改善箇所説明図

②燃料フィルター

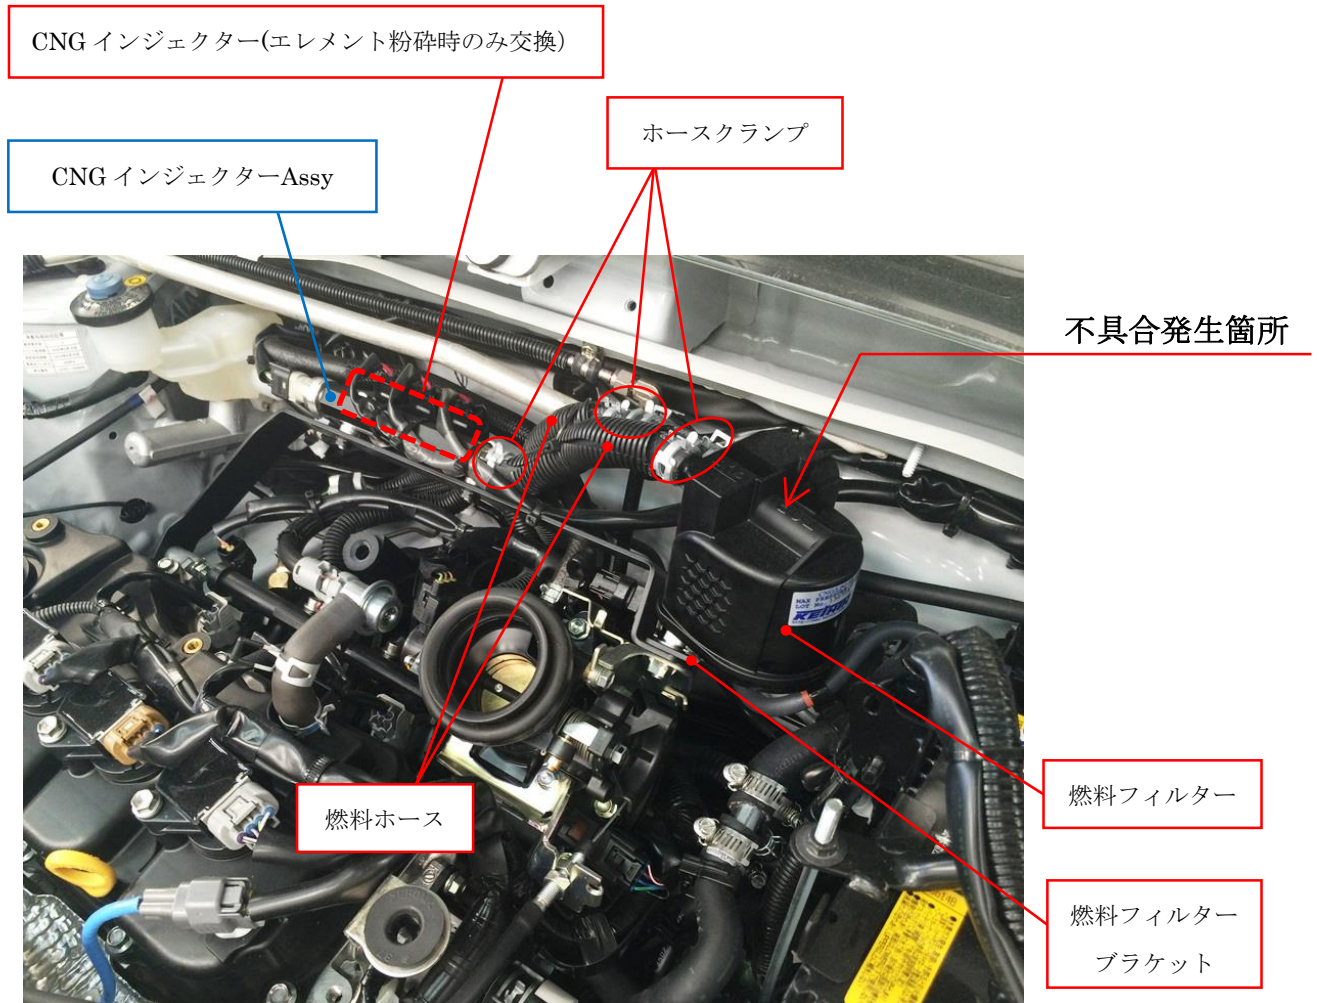
天然ガス/ガソリン併用仕様に改造した車両において、燃料フィルターの取付位置が不適切なため、エンジン共振により燃料フィルターのエレメントが粉砕するものがある。そのため、そのまま使用を続けると、その粉体が CNG インジェクターを塞いでエンジンに燃料が供給されにくくなり、警告灯が点灯してエンジン不調となり、最悪の場合、エンジンが停止するおそれがある。

全車両、燃料フィルターブラケットの取付けをエンジンルーム内フレーム部に変更するとともに、燃料フィルター、フィルター接続のホース及びホースクランプを新品に交換する。

また、エレメントの粉砕が確認された車両については、CNG インジェクターAssy を分解し燃料通路の清掃を行い、CNG インジェクターを新品に交換する。
